改定の背景

- 「官庁施設の津波防災診断指針」(平成25年4月制定)は、津波に対する既存官庁施設の機能の確保状況を確認するために、施設管理者が行う標準的な診断方法を定めたもの。
- 施設管理者がより適正に運用しやすくなるよう所要の改定を実施。

個別判定項目の見直し

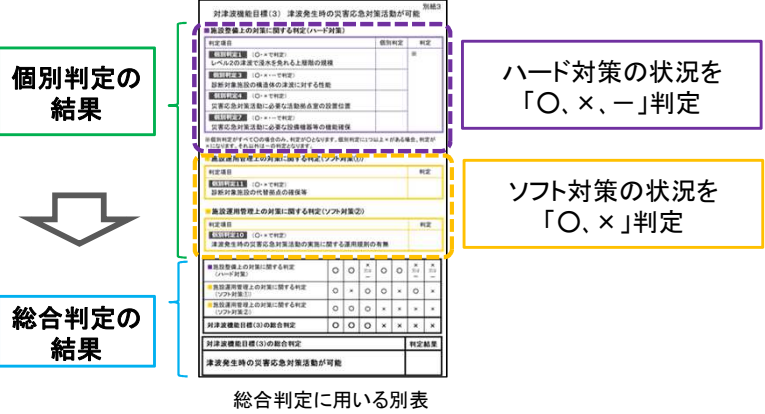
- ①構造体の性能に関する判定を集約。(判定4,5→判定3)
- ②災害応急対策活動のソフト対策に関する判定を集約。(判定1→8、判定11,13,14→判定10)
- ③設備の設置位置に関する判定について、判定対象の設備の区分等の見直し。(判定8,9→判定6,7)

個別判定項目(改定前)	個別判定項目(改定後)
1 別地の高台等の避難場所の有無	1 レベル2の津波で浸水を免れる上層階の規模
2 レベル2の津波で浸水を免れる上層階の規模	2 レベル1の津波で浸水する下層階諸室の代替可能性
3 レベル1の津波で浸水する下層階諸室の代替可能性	3 診断対象施設の構造体の性能
4 診断対象施設の構造体の地震に対する性能	4 災害応急対策活動に必要な活動拠点室の設置位置
5 診断対象施設の構造体の津波に対する性能	5 診断対象施設における一時的な避難場所の設置位置
6 災害応急対策活動に必要な活動拠点室の設置位置	6 業務の早期再開に必要な設備機器等の設置位置
7 診断対象施設における一時的な避難場所の設置位置	7 災害応急対策活動に必要な設備機器等の機能確保
8 非常用電源の設置位置	8 別地の高台等の避難場所の有無
9 その他重要な設備機器の設置位置	9 避難場所に応じた避難計画の有無
10 避難場所に応じた避難計画の有無	10 津波発生時の災害応急対策活動の実施に関する運用規則の有無
11 津波発生時の災害応急対策活動の実施に関する運用規則の有無	11 診断対象施設の代替拠点の確保等
12 診断対象施設の代替拠点の確保等	
13 津波警報発令時の初動体制の有無	
14 津波発生時の災害応急対策活動に必要な通信機器等の確保
